改善箇所説明図

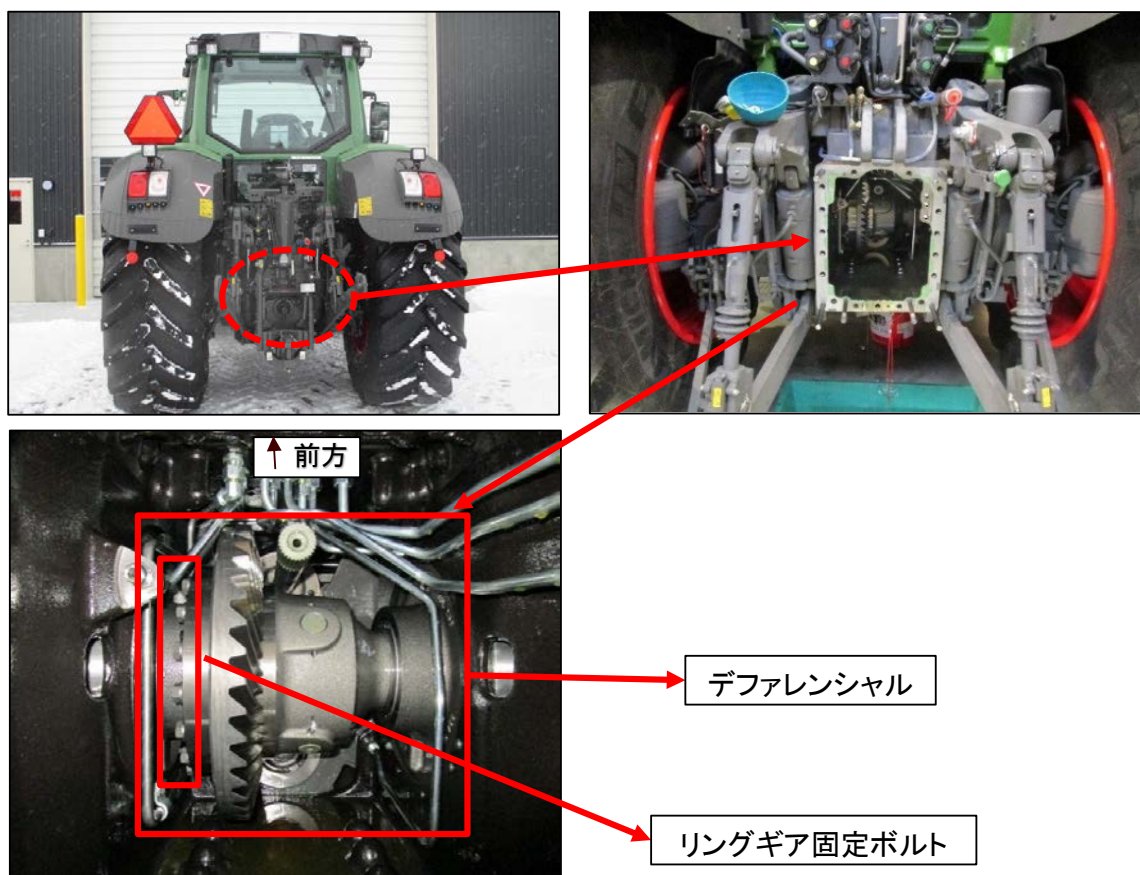
(不具合内容)

農耕トラクタのデファレンシャルにおいて、リングギア固定ボルトの締め付けトルクが不適切なため、ギヤの回転や振動により固定ボルトが緩むものがある。そのため、リングギアとピニオンギヤの噛み合わせ不良が生じ、異音が発生し、そのままの状態で使用を続けると、最悪の場合、ギヤ歯が破損して走行不能になるおそれがある。

(改善措置の内容)

全車両、デファレンシャルを点検し、リングギア固定ボルトの増し締め又は交換を行う。また、ギヤ歯が破損している場合は、デファレンシャル一式を新品に交換する。
